改善箇所説明図

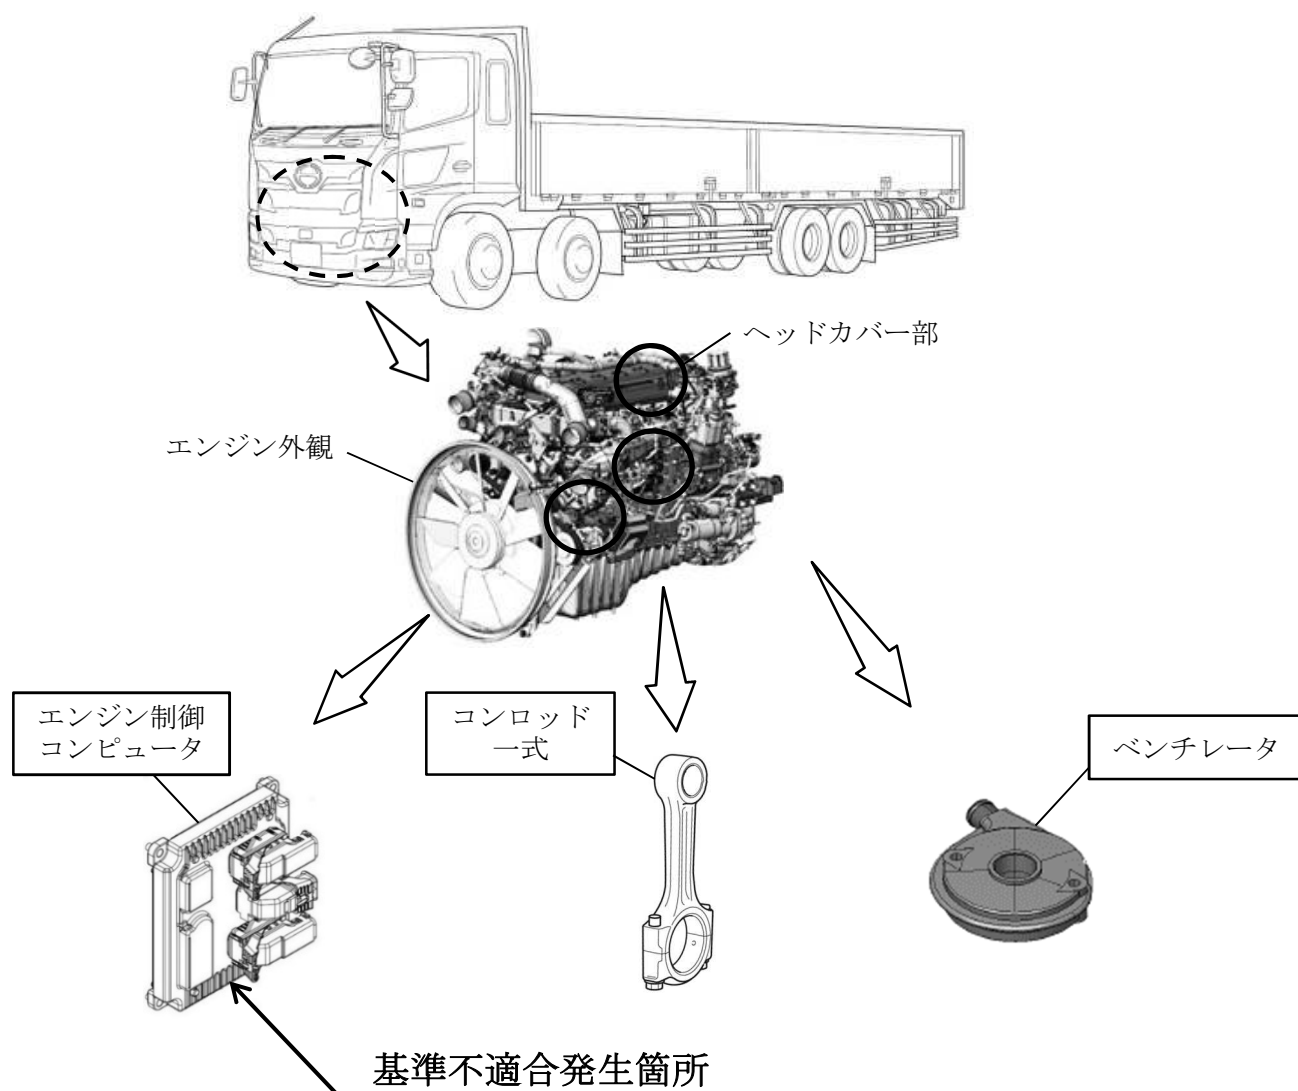
原動機において、

- ①エンジン制御プログラムが不適切なため、高負荷連続走行中に速度抑制装置が作動するような条件下で異常燃焼が発生することがある。
 - ②ヘッドカバー内油切性能（ヘッドカバー内のオイルをオイルパンに戻す）が不十分なため、坂路を高負荷走行するとヘッドカバー内に滞留したオイルがブローバイガスとともにミスト状の形で燃焼室に廻り込んで異常燃焼が発生することがある。
- そのため、走行中にコンロッドが疲労破損してエンジンが停止し、コンロッドの破損によりオイルが飛散した場合は周辺部品が焼損し、走行不能となるおそれがある。

- ①全車両、エンジン制御プログラムを対策仕様に修正する。また、車両稼働データを確認し、高負荷での稼働時間が長い車両は、コンロッド一式を新品に交換する。なお、部品の準備に時間を要するため、高負荷での稼働時間が長い車両から順次交換作業を行うこととする。
- ②一部の車両は、ヘッドカバー部に対策品（ベンチレータ）を取り付ける。

識別：改善済車両にはシリアルナンバープレートの右下に黄色ペイントを塗布する。
